GEMEENTELIJK RUP Duinenwater

Toelichtingsnota – Grafisch plan – Stedenbouwkundige voorschriften

Aangepast aan de opmerkingen van de plenaire vergadering en plan MER screening.
Aangepast nav bezwaren openbaar onderzoek van 19 juni 2017 tot en met 17 augustus 2017.

3.4.2 Bezwaar inzake sociale huisvesting in zone ten noorden van de spoorweg (B22 – B26 (petitie (6 personen)))

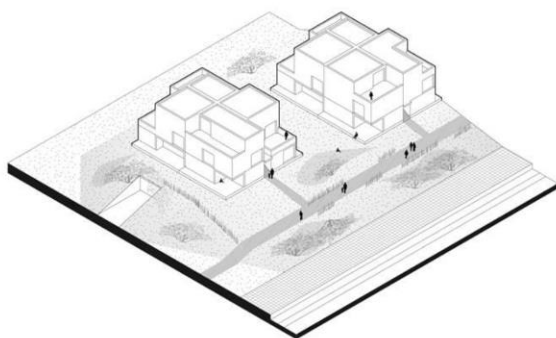
Bezwaarindieners langs de Knokkestraat stellen zich vragen over de bouw mogelijkheden voor sociale huisvesting in de zone tussen de spoorweg en hun woningen. Ze stellen dat de ontwikkeling geen rekening houdt met de goede ruimtelijke ordening en dat er hinderaspecten zullen optreden (inkijk, verminderde lichtinval, schaduw, stabiliteitsproblemen, derving van woongenot en woonkwaliteit, ...). Tevens halen ze aan dat er sprake is van schending van het gelijkheidsbeginsel omdat de woningen aan de Knokkestraat op vandaag slechts 2 bouwlagen met dak hebben en deze grenzend aan de Knokkestraat en binnen het plangebied 3 bouwlagen.

In huidig ontwerp RUP zijn onder meer volgende voorschriften in artikel 6 opgenomen:

- *Bebouwingspercentage: max. 70%*
- *Max bouwhoogte: 3 bouwlagen, ter hoogte van de spoorwegzone kunnen 4 bouwlagen toegelaten worden*
- *Afstand tot de perceelgrenzen: 0.00m bij koppeling ofwel min. 3 meter*
- *Verder wordt verwezen naar een globaal informatief inrichtingsplan, opgenomen in de memorie van toelichting*

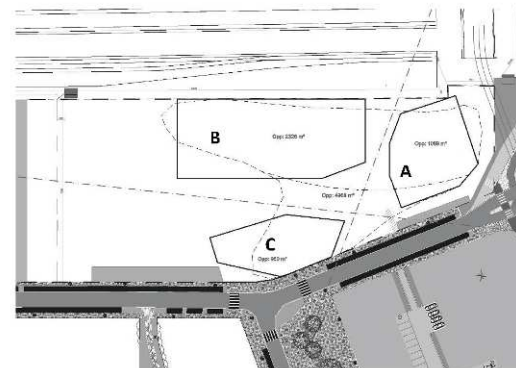
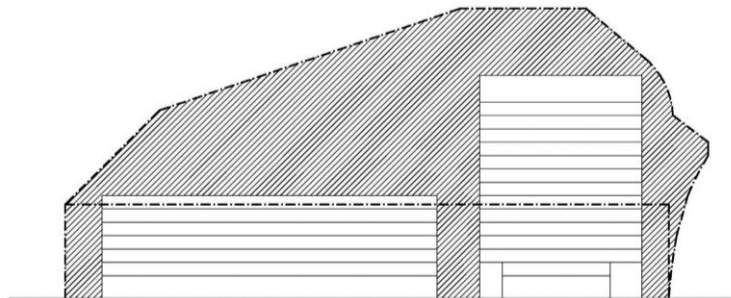
Daarnaast wordt de deelzone 1 als een globale zone ingetekend zonder verfijningen naar bijvoorbeeld looplijnen vanaf de stationsomgeving en aangeven van binnenruimtes.

De bepalingen zijn ruim omschreven, mede gelet op de grootte van de ingetekende zone en bijhorende globale hoogtebepalingen. De bezwaarschrijvers merken dan ook terecht op dat de lengte van de contouren te lang zijn aangeduid op het bestemmingsplan. In het kader hiervan is verder onderzoek naar volumewerking uitgevoerd teneinde tegemoet te komen aan de bezwaren, maar met behoud van het hoogteaccent.

Op basis van de aangegeven bezwaren is verder ontwerpmatig onderzoek uitgevoerd om het geheel meer te kaderen binnen de eigenheid van het project Duinenwater en meer te linken met de omgeving. Het huidige voorstel, zoals vertaald in de beelden op p.47 van de toelichtingsnota, geeft een beeld van een 'vreemd' volume dat zich inplant in deze omgeving zonder een directe relatie aan te geven met deze omgeving. Vanuit dit gegeven is onderzoek gedaan naar de onderliggende looplijnen en zichtassen, het op schaal brengen van de grote footprint en het verder onderzoek van de hoogtebepalingen.

De bouwhoogtes worden scherper gesteld afhankelijk van de positie die ze innemen. Voor het kopgebouw wordt de bouwhoogte teruggebracht van de initieel voorgestelde bouwhoogte van maximum 18 bouwlagen naar maximum 14 bouwlagen (zie ook 3.6.1). Deze nieuwe bouwhoogte is conform de aangegeven bouwhoogte in de studie van BUUR. Daarnaast wordt de footprint van het hoogteaccent sterk gereduceerd ten aanzien van de contouren zoals aangegeven in het ontwerp RUP (zie stippellijn).

Voor het gebouw langs de sporen wordt de bouwhoogte beperkt tot maximum 7 bouwlagen. Dit gebouw situeert zich op ca 50 meter ten aanzien van de dichtstbijzijnde bebouwing langs de Duinenwaterstraat en in de directe nabijheid van het station van Knokke. De voorgestelde bouwhoogte situeert zich binnen de voorgestelde bouwhoogtebepalingen van het ontwerp RUP. Door de beperking van maximum 7 bouwlagen wordt een duidelijk onderscheid gemaakt met het kopgebouw dat uit maximum 14 bouwlagen kan bestaan.

De bouwhoogte van het derde volume, namelijk het pleinvolume (volume die het Keith Haringpleintje begrensd), wordt beperkt tot dezelfde hoogte als de overliggende volumes, namelijk tot drie bouwlagen met dak. Een klein verschil bestaat hierin dat op dit volume geen klassiek dak zal geplaatst worden met twee bouwlagen in het dak, maar een terugliggend volume met plat dak. Hierdoor zal de bouwhoogte lager zijn dan de overliggende volumes bestaande uit drie bouwlagen met hellend dak.
